DETERMINAZIONE DEL DIRIGENTE SERVIZIO VIA/VINCA 20 novembre 2024, n. 756

[ID VIP 12815] - Parco eolico esistente, denominato "PARCO EOLICO ORDONA", con smantellamento degli attuali 17 aerogeneratori di potenza complessiva pari a 34 MW, e realizzazione di 8 nuovi aerogeneratori di potenza unitaria di 7,2 MW, per una potenza totale d'impianto pari a 57,6 MW, da realizzarsi nel Comune di Ortona (FG), con opere di connessione alla RTN che interessano anche i Comuni di Carapelle (FG) e Foggia. Istanza per il rilascio del Provvedimento di VIA statale ex art. 23 del D.lgs. n. 152/2006 e ss.mm.ii.

Relazione tecnica a supporto dell'istruttoria sul progetto
ID_VIP 12815

Tipologia di progetto: Eolico
Potenza: 57,6 MW
Ubicazione: Ortona (FG)
Proponente: Ortona Energia S.r.l.

Fig. 1 - Area autorizzata e nuova area a confronto

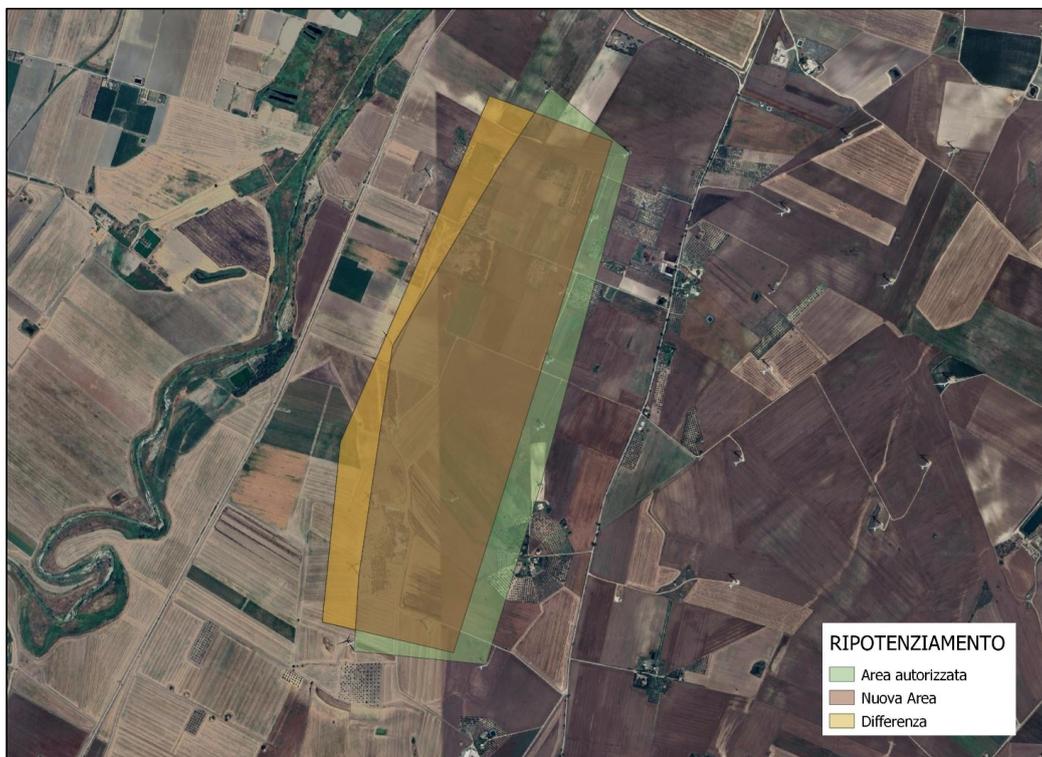
- la superficie autorizzata risulta pari a 1.506.915 m²;
- la superficie complessiva del nuovo impianto è di 1.463.149,5 m² e, benché complessivamente meno estesa, risulta esterna alla superficie autorizzata per 287.657 m² pari al 19% della superficie autorizzata (vedi fig. 1).

Risulta quindi verificato il requisito di cui all'art. 20, D.Lgs. n.199/2021 co.8, lettera a) e l'area dell'impianto può dunque essere considerata idonea ai sensi della norma citata ed il progetto risulta candidabile ad eventuali future semplificazioni nell'iter amministrativo.

Fig. 2 - Inquadramento del progetto su mappa delle aree non idonee ex RR 24/2010

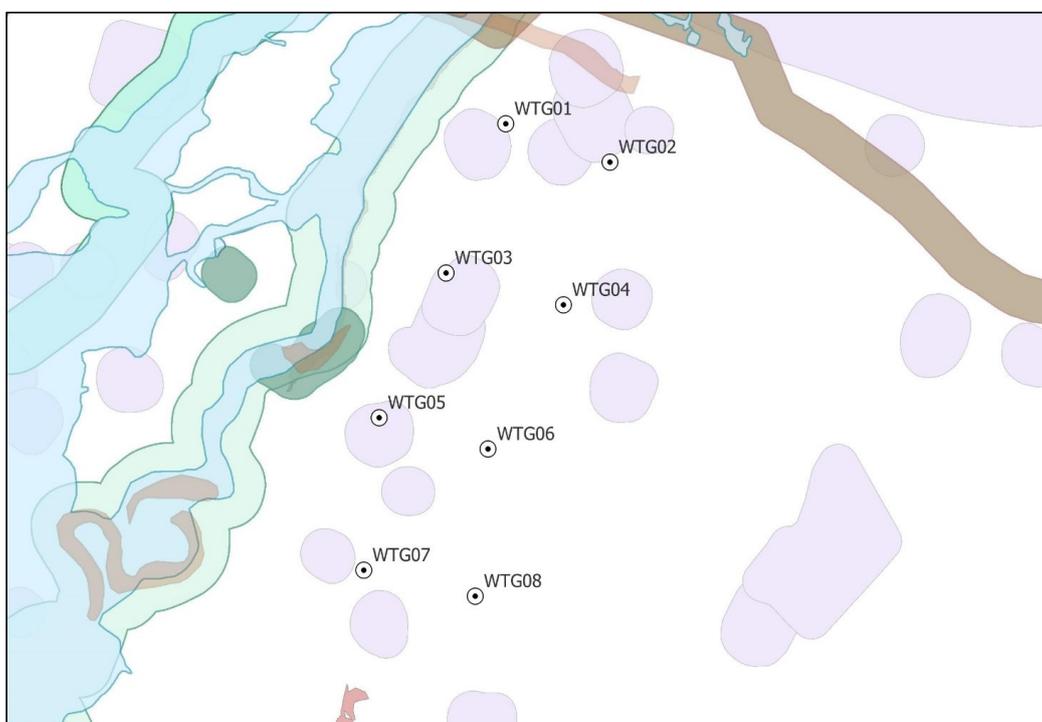
Come osservabile nella fig. 2, alcuni aerogeneratori ricadono tra le aree considerate non idonee ai sensi del Regolamento Regionale n. 24 del 2010. L'aerogeneratore WTG03 ricade all'interno del buffer di 100 m da una Segnalazione della Carta dei Beni, codici SP602_FG007006 e 17, Masseria Torchiarelli. WTG05 interessa il buffer di 100 m delle Segnalazioni Carta dei Beni, cod. SP603_FG007011 e 18, "Sedia d'Orlando". Gli assi degli aerogeneratori WTG01 e WTG02 risultano distanti circa 15-20 m dalle aree buffer di 100 m relative ad altre Segnalazioni della Carta dei Beni, tuttavia vi è la concreta possibilità di interessamento di tali aree nel corso dei lavori.

Fig. 3 - Ubicazione degli aerogeneratori rispetto alle aree sottoposte a tutela del PPTR

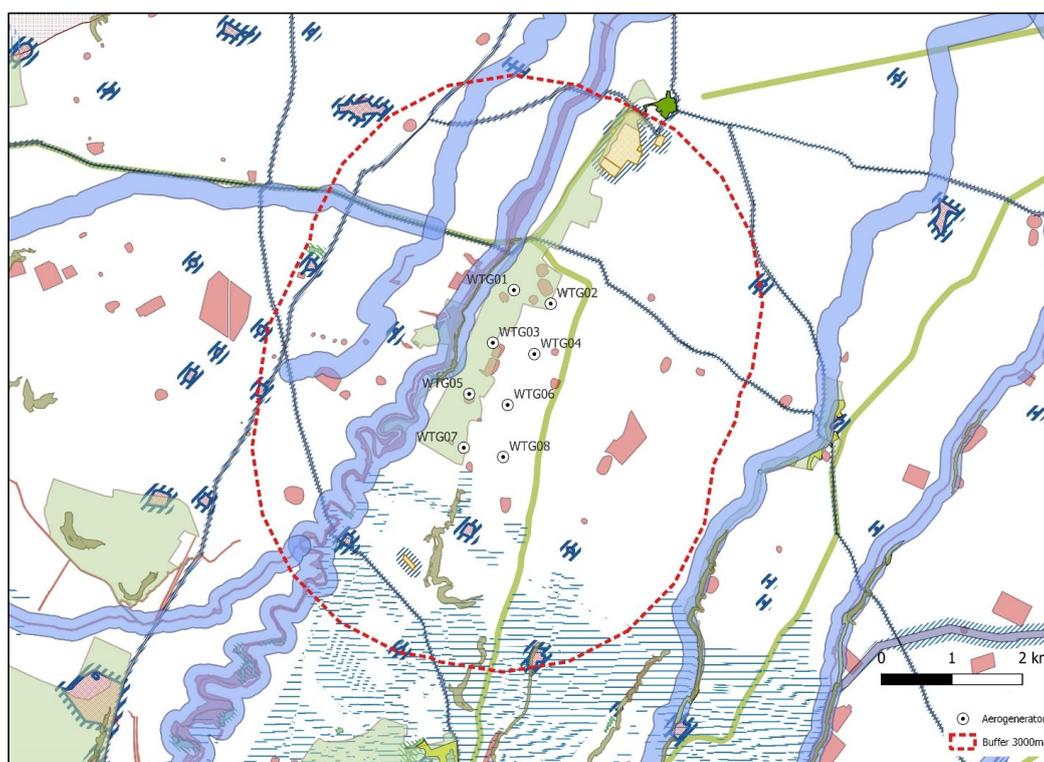
Nella fascia di rispetto per i beni sottoposti a tutela (3000 metri per gli impianti eolici, lett. c quater), come risulta dall'elaborato grafico di fig. 3, ricadono i seguenti beni tutelati dal PPTR:

- Layer: UCP – Versanti
- Layer: BP - Fiumi, torrenti, corsi d'acqua iscritti negli elenchi delle acque pubbliche (150m)
 - FG0013 Torrente Carapelle e Calaggio
 - FG0027 Torrente Carapellotto e Vallone Meridiano
 - FG0030 Canale Nannarone e Vallone del Forno
 - FG0029 Fosso Carapelluzzo e Canale Ponte Rotto
- Layer: UCP - Aree soggette a vincolo idrogeologico
 - Comune: Ortona, zona: II, area_ha: 266.9
 - Comune: Ortona, zona: I, area_ha: 44.6
- Layer: BP – Boschi (4 occorrenze)
- Layer: UCP - Aree umide (1 occorrenza)
- Area_mq: 6551.64637801, UCP: Aree Umide
- Layer: UCP - Formazioni arbustive in evoluzione naturale (15 occ.)
- Layer: BP - Zone gravate da usi civici (validate). Numerose occorrenze fogli 15, 16, 26, 27, 28 e 33.
- Layer: BP - Zone di interesse archeologico

- ARC0186 Vincolo Archeologico del 12/10/2006
- ARC0185 Vincolo Archeologico del 04/07/2005
- ARC0184 Vincolo Archeologico del 13/09/1954
- ARC0041 Sedia d'Orlando, Vincolo Archeologico del 22/06/1991
- Layer: segnalazioni architettoniche e segnalazioni archeologiche, 9 occorrenze
- Layer: aree appartenenti alla rete dei tratturi
 - Num_Ordin: 37, Denom_trat: Regio Tratturello Foggia Ortona Lavello, Reintegra
 - Num_Ordin: 52, Denom_trat: Tratturello Mortellito - Ferrante
 - Num_Ordin: 38, Denom_trat: Regio Tratturello Cervaro Candela Sant'Agata
 - Num_Ordin: 36, Denom_trat: Regio Tratturello Foggia Ascoli Lavello
 - Num_Ordin: 51, Denom_trat: Regio Tratturello Cerignola Ponte di Bovino
- Layer: aree a rischio archeologico, oltre 30 occ.
- Layer: UCP - Strade a valenza paesaggistica (SP85 FG, SP110 EX SS161 FG)
